ADITIVO CONTRATUAL · OBRA BAIAS — FAZENDA SANTA MÔNICA

Proposta de Aditivo — R01

Reforço de fundação e supressão das paredes LSF

2. Modelo tridimensional

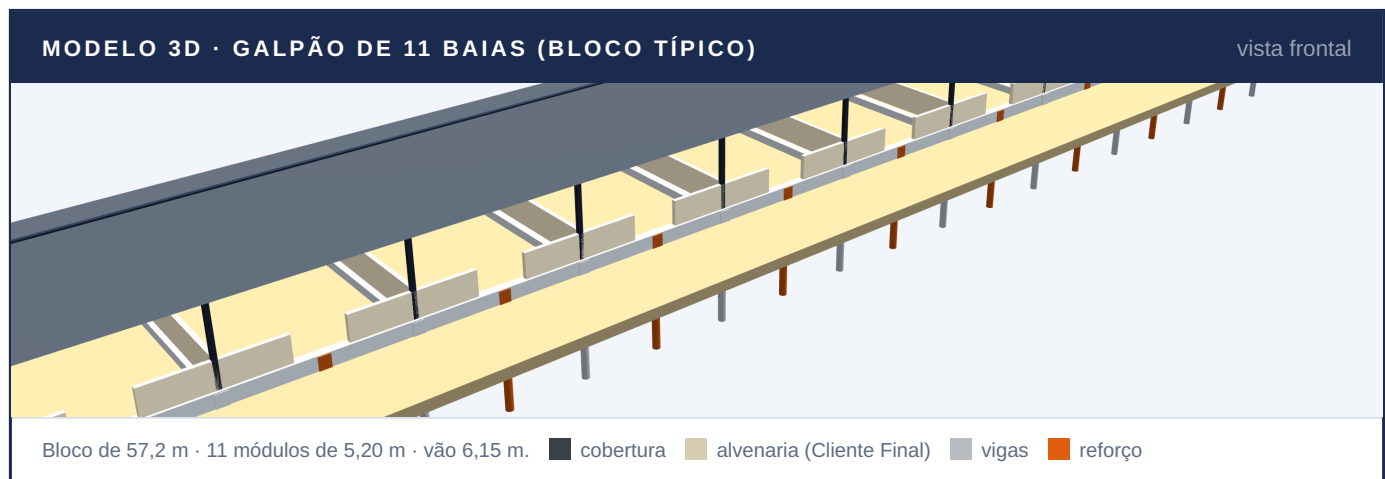
Alteração do sistema de vedação das baias para alvenaria (a executar pelo Cliente Final):

reforço da fundação pela VEKS e supressão do escopo de paredes em Light Steel

Frame, com o respectivo desconto.

Com a decisão de executar as paredes das baias em alvenaria, por conta do Cliente Final, a fundação projetada para o sistema leve precisa ser adequada às novas cargas. O reforço compreende: **elaboração de projeto estrutural específico; reforço das vigas de fundação** que receberão as paredes e os cochos de alvenaria; **execução de apoios adicionais**; e o correspondente **acréscimo de aço e concreto**.

toda a ferragem e o concreto do baldrame já previstos e adquiridos permanecem aplicados na obra e estão sendo reaproveitados na solução — este aditivo cobre somente os acréscimos de material, projeto e mão de obra. Em contrapartida, as atividades de paredes em LSF que deixam de ser executadas pela VEKS são **integralmente descontadas** no quadro da página seguinte.
